Informe Consolidado de Solicitud de Aclaraciones, Rectificaciones y/o Ampliaciones a la Declaración de Impacto Ambiental del Proyecto "Proyecto Habitacional Jardines de Van Gogh"

Nombre del Titular : CONSTRUCTORA MALPO SPA.
Nombre del Representante Legal : Pablo Alejandro Obrador Hurtado
Dirección : 1 norte 801, piso 8, Talca.

El presente Informe Consolidado de Solicitud de Aclaraciones, Rectificaciones o Ampliaciones a la Declaración de Impacto Ambiental del proyecto "Habitacional Jardines de Van Gogh", contiene las observaciones generadas en virtud de la revisión de la DIA.

Fotografía 1: Registro de vivienda en predio del Proyecto

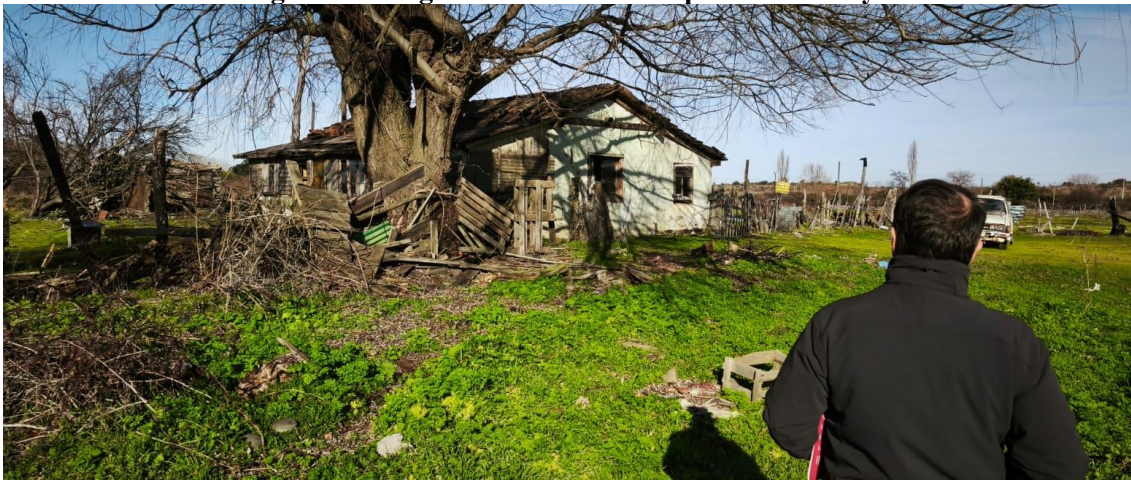
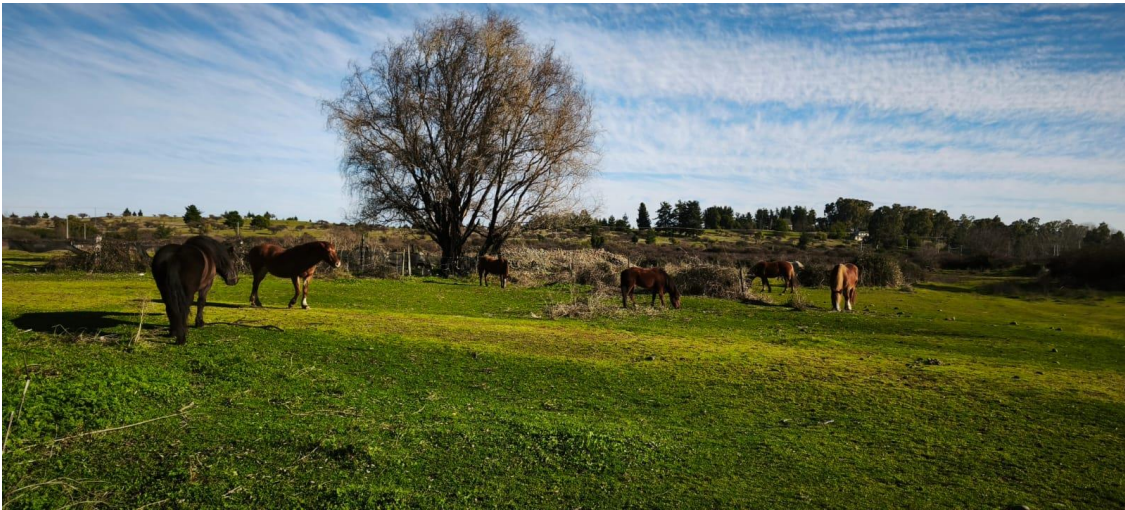
5.11.- **Reasentamiento de comunidades humanas:**

A continuación, se presentan fotografías de la vivienda identificada:

En el caso del Anexo 4.7 “*Estudio Medio humano*”, no se presentan antecedentes respecto a la vivienda ubicada en el predio del proyecto, así como tampoco imágenes del sitio del emplazamiento del proyecto, fuera de los planos satelitales y aéreos. En el caso de la dimensión de bienestar básico, en el ítem 1.2.3. “*Vivienda*” no se presentan antecedentes sobre la vivienda existente en el sitio de emplazamiento del proyecto.

Figura 3: Captura de imagen vinculando el Anexo 2.4 “Archivos Kmz” y la ubicación de la vivienda en el área de emplazamiento de proyecto.

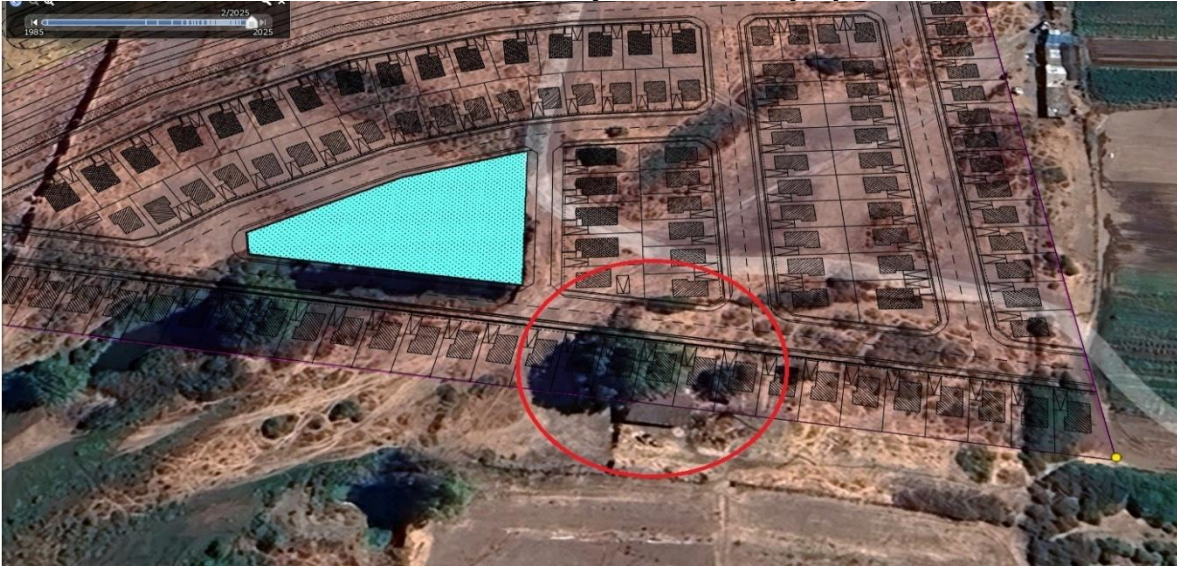
Al revisar el Anexo 2.4 “*Archivos Kmz*” en el programa Google Earth Pro, se identifica que se proyectan viviendas sobre el emplazamiento de la actual vivienda identificada en terreno. Tal como se expone en la siguiente figura en el círculo rojo:

Figura 4: Anexo 2.4 “Archivos Kmz” revisado en Google Earth Pro, septiembre del año 2021, respecto a la vivienda ubicada en el emplazamiento del proyecto.

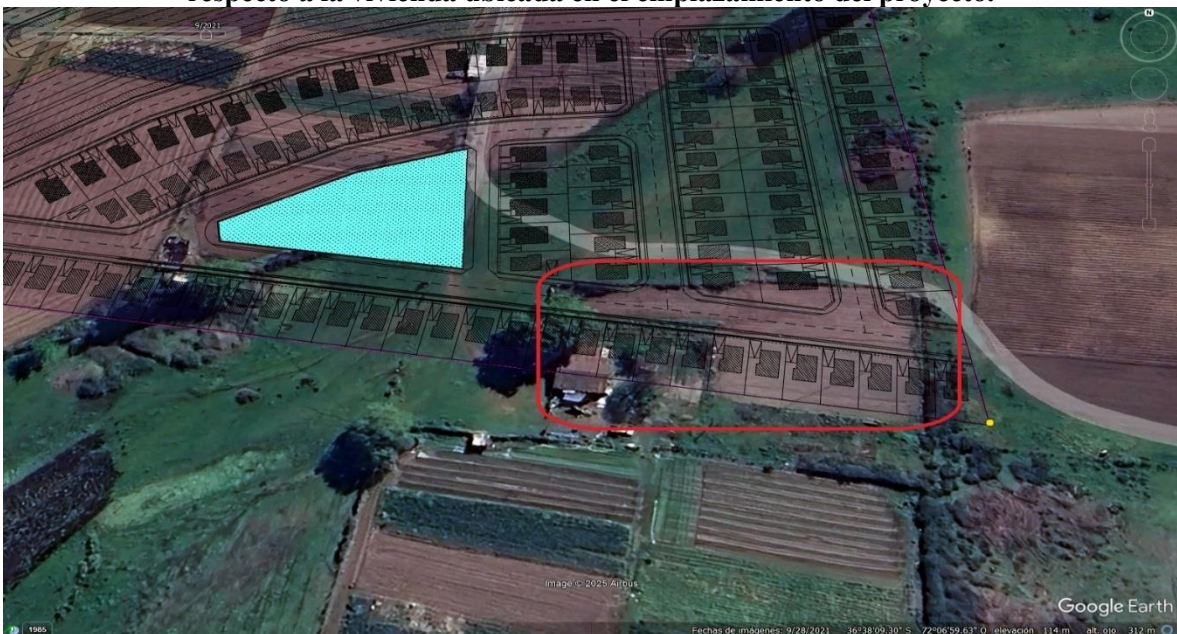
Complementando lo anterior, al consultar imágenes previas de Google Earth Pro, al revisar septiembre del año 2021, se puede identificar que el predio tenía un eventual uso agrícola, debido al despeje realizado en su superficie. Se presenta ello en la siguiente figura en el recuadro rojo:

Figura 5: Ubicación GHPPI Comuna de Chillán Viejo

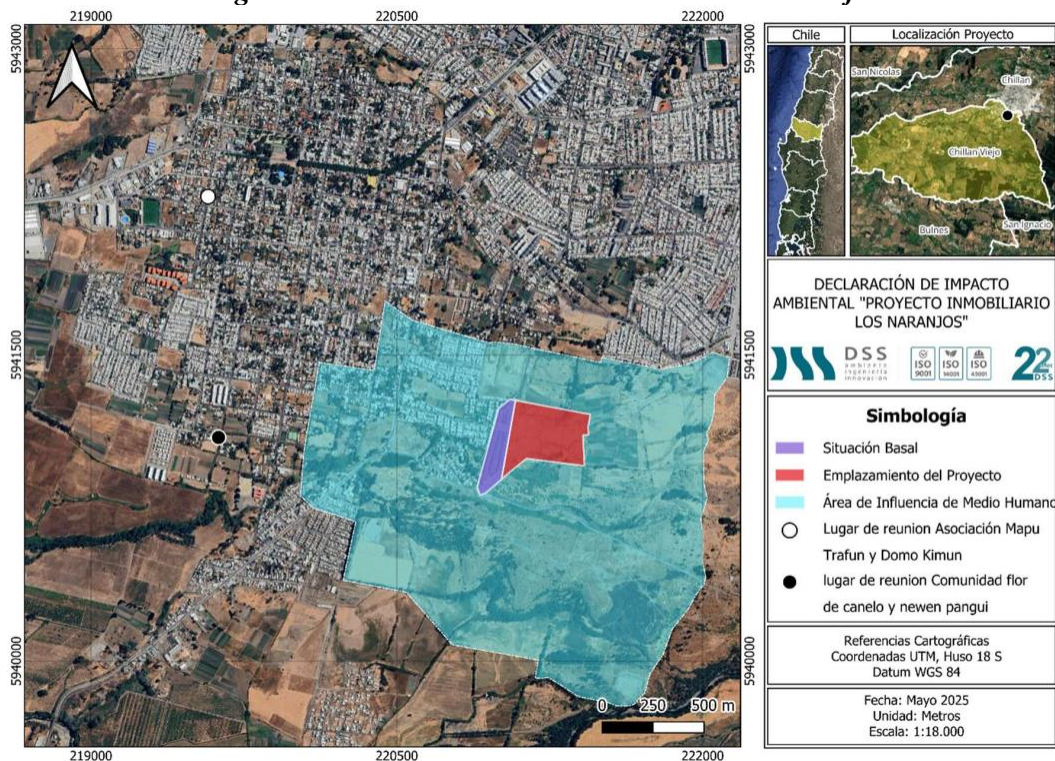
Los puntos de reunión de todas las organizaciones indígenas anteriormente mencionadas se ubican fuera de AIMH definida para el Proyecto tras su proceso iterativo, no obstante, el equipo en terreno realiza acercamiento informativo a las 2 últimas organizaciones, que se emplazan a 1,5 Kilómetros del emplazamiento del proyecto, como se presenta a continuación:

No obstante, al revisar la DIA “*Modificación de Proyecto Viviendas de Emergencia Habitacional DS 49 San Bartolomé, Chillan Viejo*” se identifica en la Figura: Ubicación Asociación Indígena Ketrawe respecto del proyecto, del Informe Consolidado de Evaluación y en Figura N° 119. Ubicación Asociación Indígena Ketrawe respecto del proyecto. Adenda del proyecto, la existencia de la Asociación Indígena Ketrawe. Si bien no se identifica en el área de influencia del proyecto es relevante ahondar mayores antecedentes dentro de la evaluación ambiental del proyecto.

Figura 6: Ubicación Asociación Indígena Ketrawe respecto del proyecto

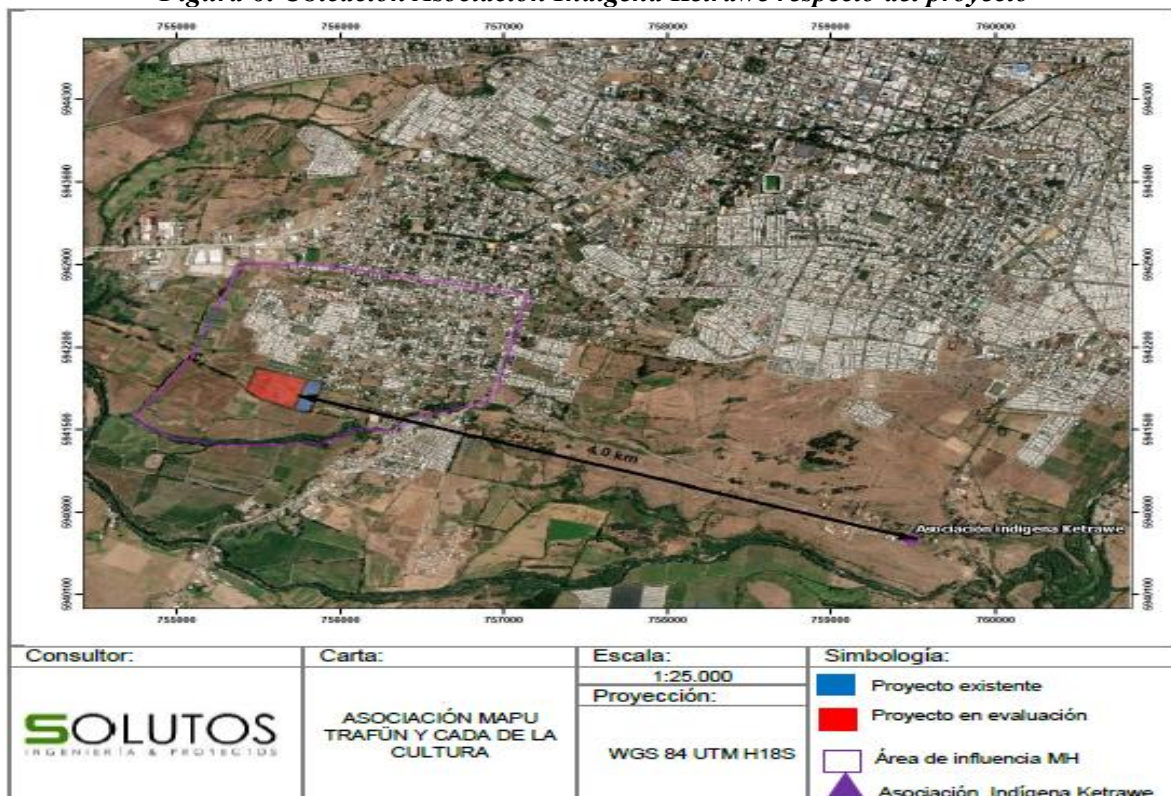
Al vincular la información en el programa de Google Earth Pro, los datos del Anexo 2.4 “Archivos Kmz” que contiene el KMZ del Proyecto DIA “Proyecto Habitacional Jardines de Van Gogh” y la ubicación eventual de la Asociación Indígena Ketrawe indicada en la DIA “Modificación de Proyecto Viviendas de Emergencia Habitacional DS 49 San Bartolomé, Chillan Viejo” se identifica que se encontraría fuera del área de influencia, a una distancia aproximada de 2 kilómetros del emplazamiento del proyecto. De ello da cuenta la siguiente figura:

Figura 8: Ubicación GHPPI Comuna de Chillán Viejo

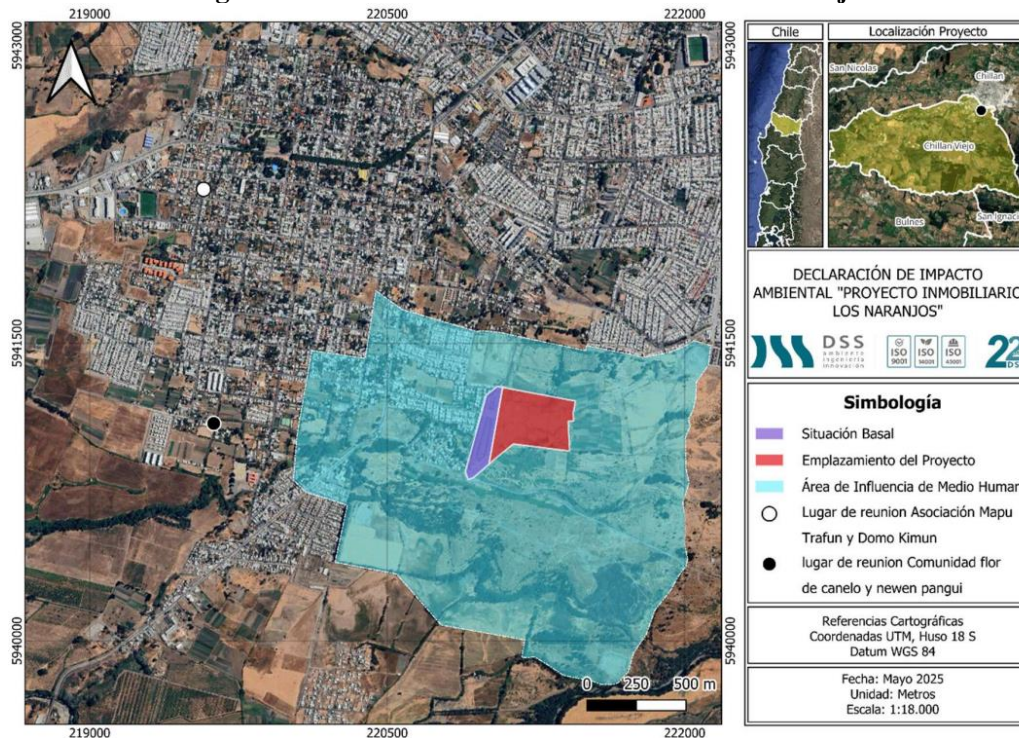
Los puntos de reunión de todas las organizaciones indígenas anteriormente mencionadas se ubican fuera de AIMH definida para el Proyecto tras su proceso iterativo, no obstante, el equipo en terreno realiza acercamiento informativo a las 2 últimas organizaciones, que se emplazan a 1,5 Kilómetros del emplazamiento del proyecto, como se presenta a continuación:

No obstante, al revisar la DIA “Modificación de Proyecto Viviendas de Emergencia Habitacional DS 49 San Bartolomé, Chillan Viejo” se identifica en la Figura: Ubicación Asociación Indígena Ketrawe respecto del proyecto, del Informe Consolidado de Evaluación y en Figura N°119. Ubicación Asociación Indígena Ketrawe respecto del proyecto. Adenda del proyecto, la existencia de la Asociación Indígena Ketrawe. Si bien no se identifica en el área de influencia del proyecto es relevante ahondar mayores antecedentes dentro de la evaluación ambiental del proyecto.

Figura 9: Ubicación Asociación Indígena Ketrawe respecto del proyecto

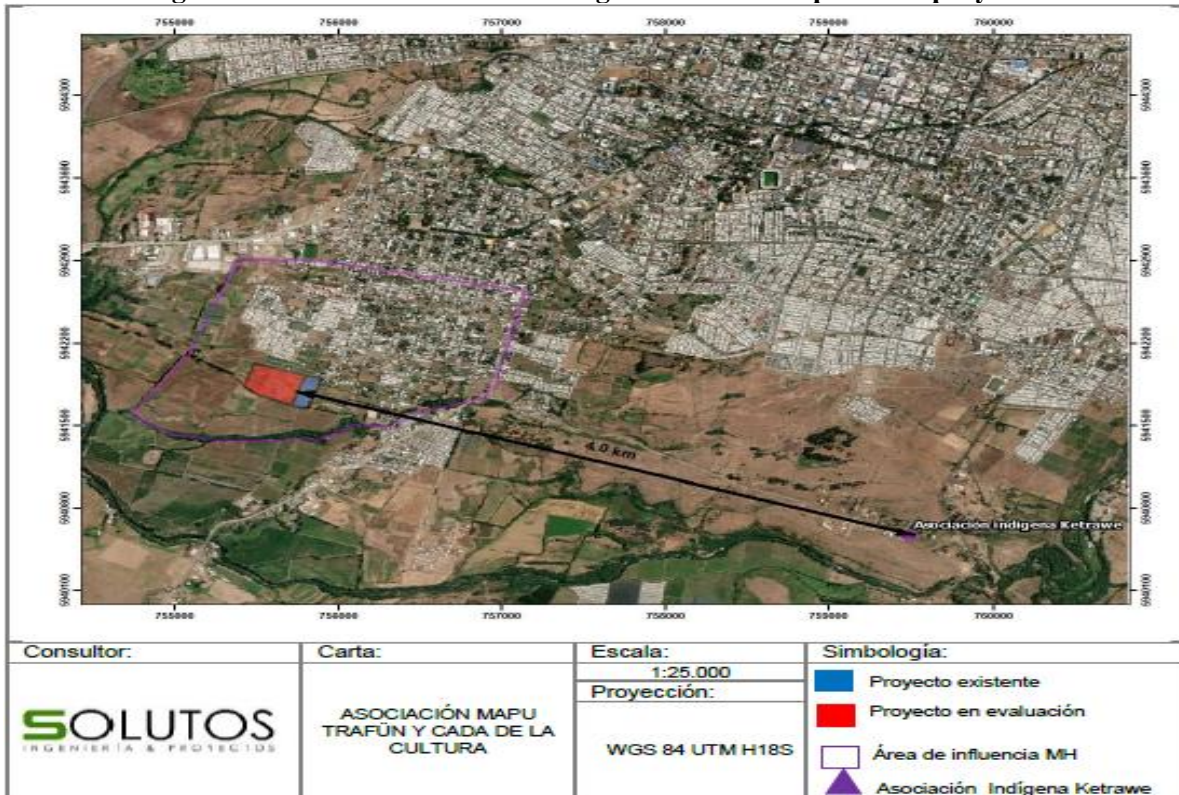
Al vincular la información en el programa de Google Earth Pro, los datos del Anexo 2.4 “Archivos Kmz” que contiene el KMZ del proyecto DIA “Proyecto Habitacional Jardines de Van Gogh” y la ubicación eventual de la Asociación Indígena Ketrawe indicada en la DIA “Modificación de Proyecto Viviendas de Emergencia Habitacional DS 49 San Bartolomé, Chillan Viejo”, se identifica que se encontraría fuera del área de influencia, a una distancia aproximada de 2 kilómetros del emplazamiento del proyecto. De ello da cuenta la siguiente figura:
